Mission régionale d'autorité environnementale
Grand Est

**Avis sur le projet d'exploitation
du Parc éolien des Tanières
à Faux-Vésigneul (51)
porté par la société ÉOLE des Tanières**

n°MRAe 2024APGE22

Figure 5 : Localisation des éoliennes par rapport au contexte migratoire

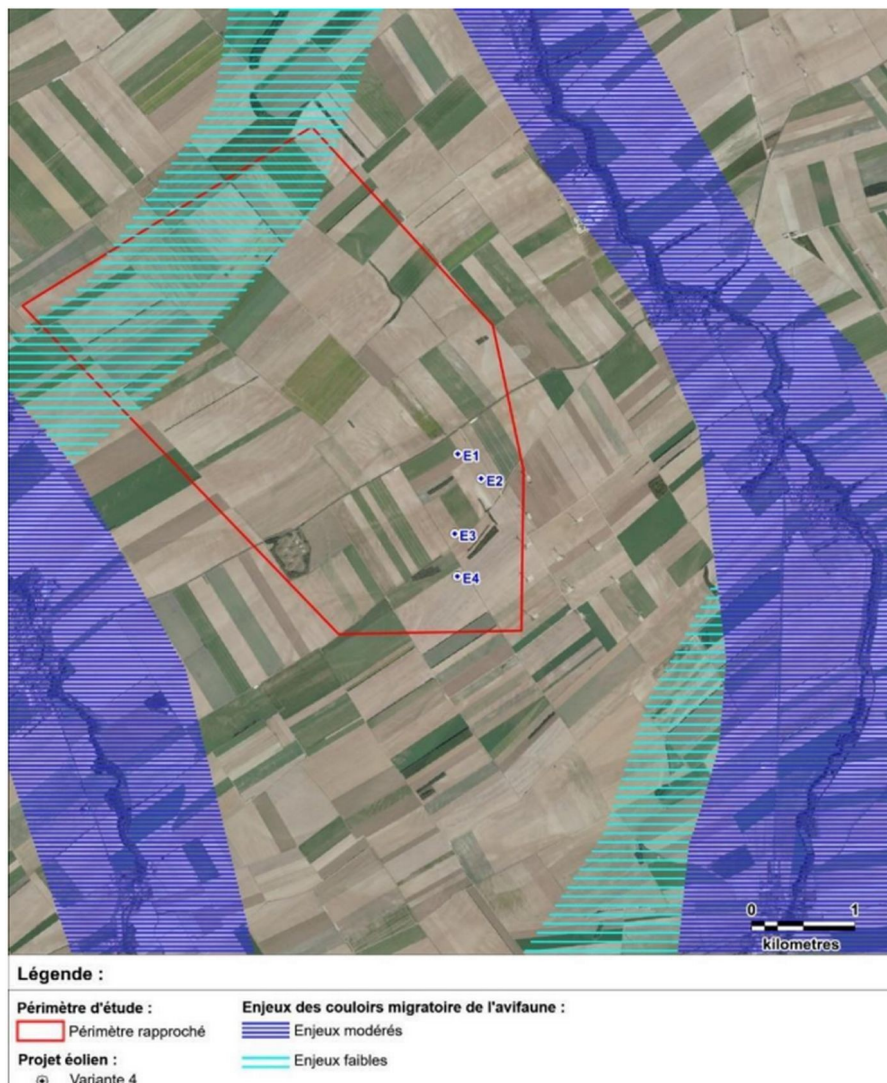
L'Ae relève que les résultats présentés pour les périodes de migration de l'avifaune regroupent les périodes de migrations pré-nuptiale et post-nuptiale en une seule période : « période des migrations ». Pour rendre l'analyse plus précise, il est préférable de réaliser 2 analyses pour chacune des 2 périodes de migration de l'avifaune.

L'Ae recommande au pétitionnaire de réaliser 2 analyses distinctes pour les périodes de migrations pré-nuptiale et post-nuptiale des oiseaux.

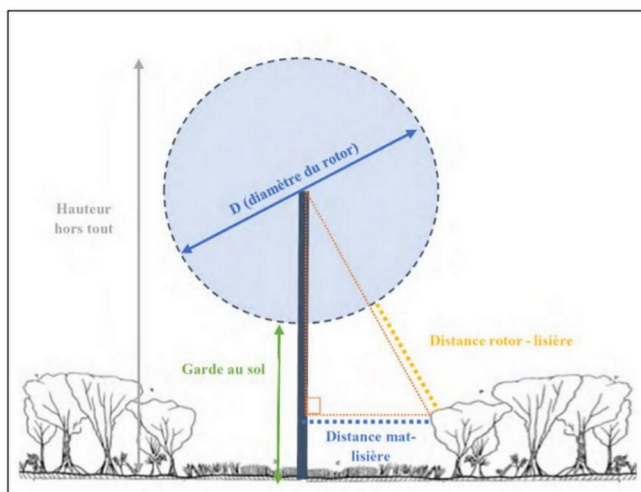
Alors que les recommandations des ZFED et du document Eurobats¹⁹ du Programme des Nations Unies pour l'Environnement (PNUE) recommandent un éloignement minimal entre éoliennes et lisières boisées ou haies de 200 mètres **en bout de pale**, le dossier mentionne des éloignements toujours inférieurs (de 111 m à 160 m) :

Eoliennes	Distance au sol de la lisière la plus proche (depuis le mât)	Distance estimée entre la canopée la plus proche et le bout de pale
E1	217 mètres	159,9 mètres
E2	201 mètres	145,2 mètres
E3	203 mètres	147,05 mètres
E4	163 mètres	111,2 mètres

L'Ae recommande de déplacer les 4 éoliennes à plus de 200 mètres en bout de pale des éléments boisés.

Figure 8 : Zones d'Influence Visuelle cumulées du projet et des parcs construits, accordés et en cours d'instruction – avec échelle des différents périmètres d'études du projet des Tanières

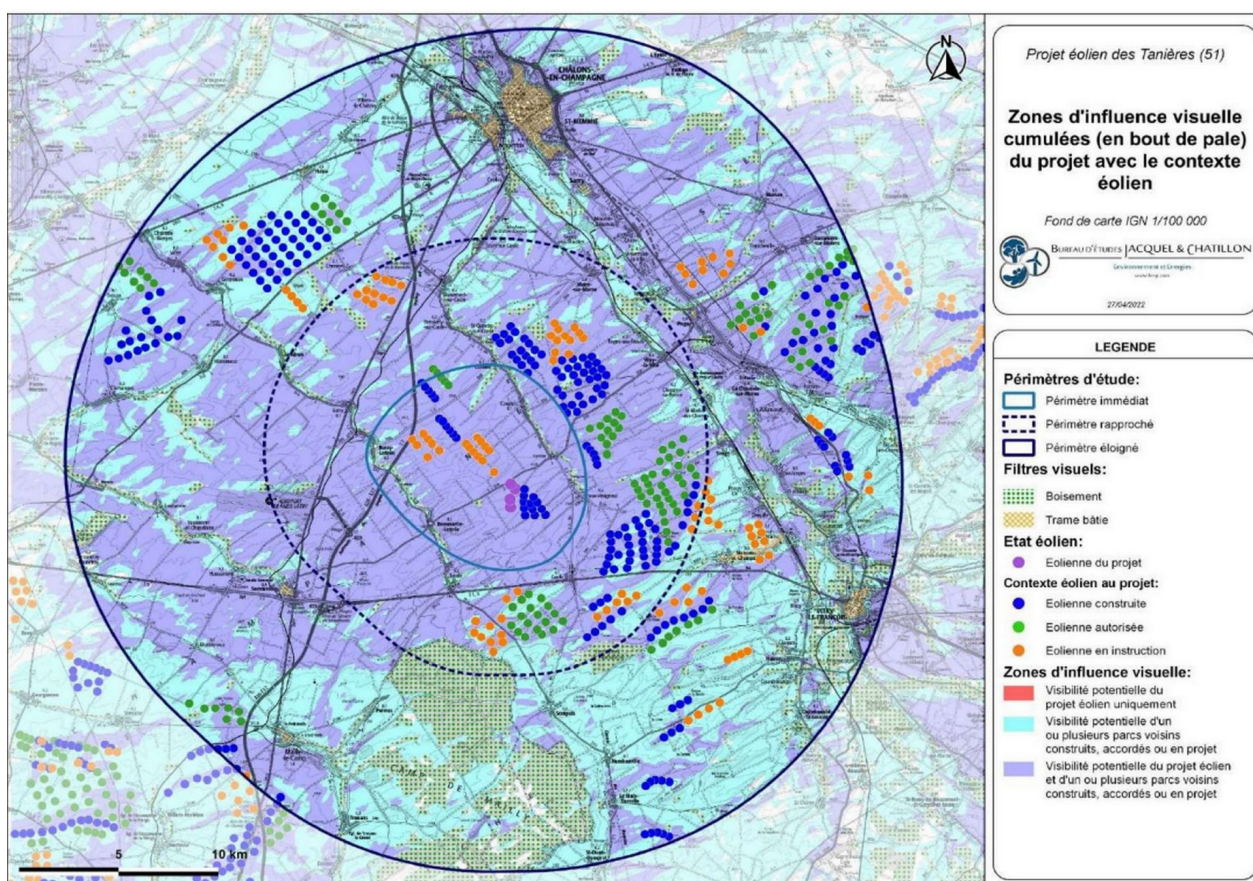
Au sein des périmètres d'étude, on compte plusieurs parcs éoliens construits, accordés ou en projet, y compris au sein du périmètre rapproché (voir figure 8 de l'avis détaillé ci-après). Ce projet vient donc en densification de ces parcs.

Figure 11: Bloc-diagramme présentant l'implantation du projet des Tanières par rapport aux villages du territoire et au contexte éolien

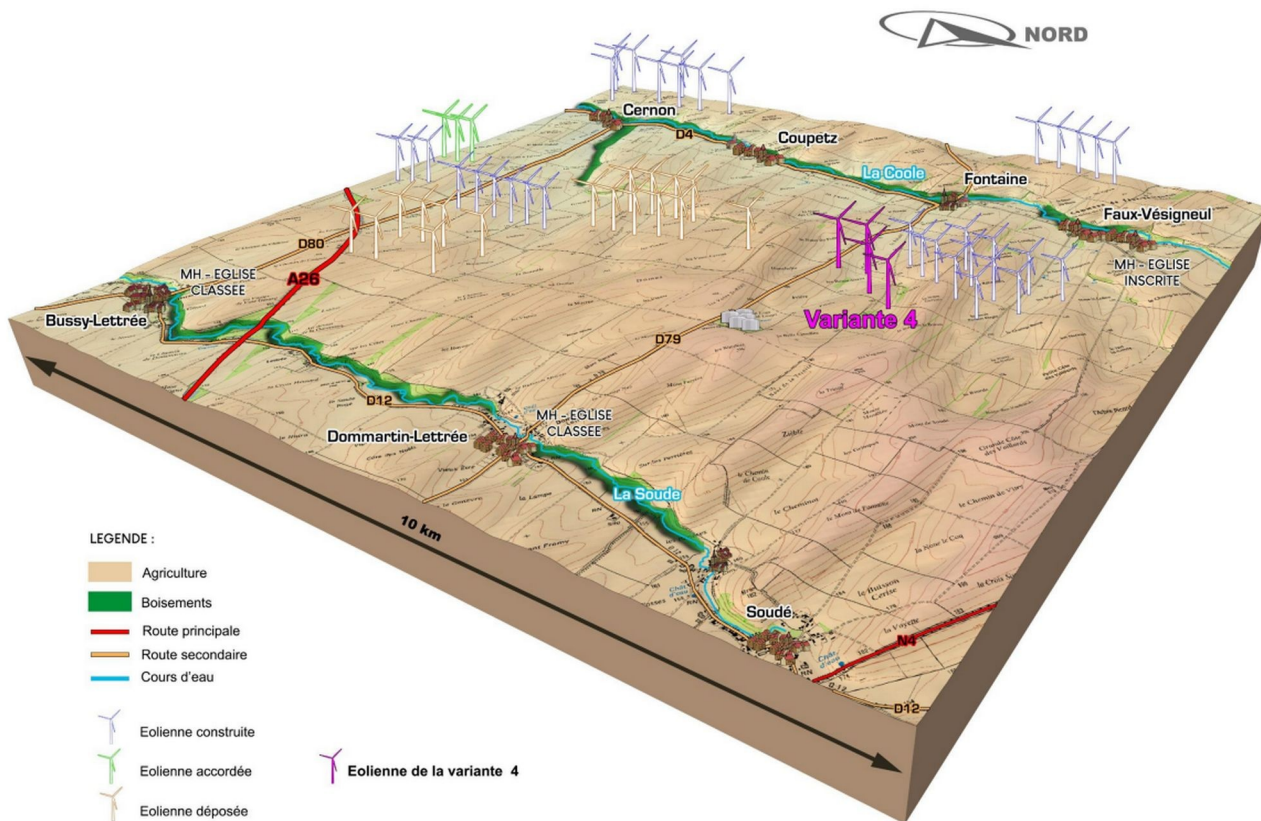
Alors que les éoliennes du parc existant des Gourlus ont une hauteur en bout de pale de 149 mètres, celles du parc éolien projeté des Tanières auraient une hauteur de 180 mètres, soit théoriquement 31 mètres de plus. Cependant, la différence d'altitude d'implantation des nouvelles éoliennes par rapport au terrain naturel limite l'accentuation de leur effet de domination par rapport à celles existantes.

L'Ae recommande au pétitionnaire d'améliorer l'alignement des 4 éoliennes et de respecter une inter-distance entre elles et avec les éoliennes des parcs voisins de 300 m.
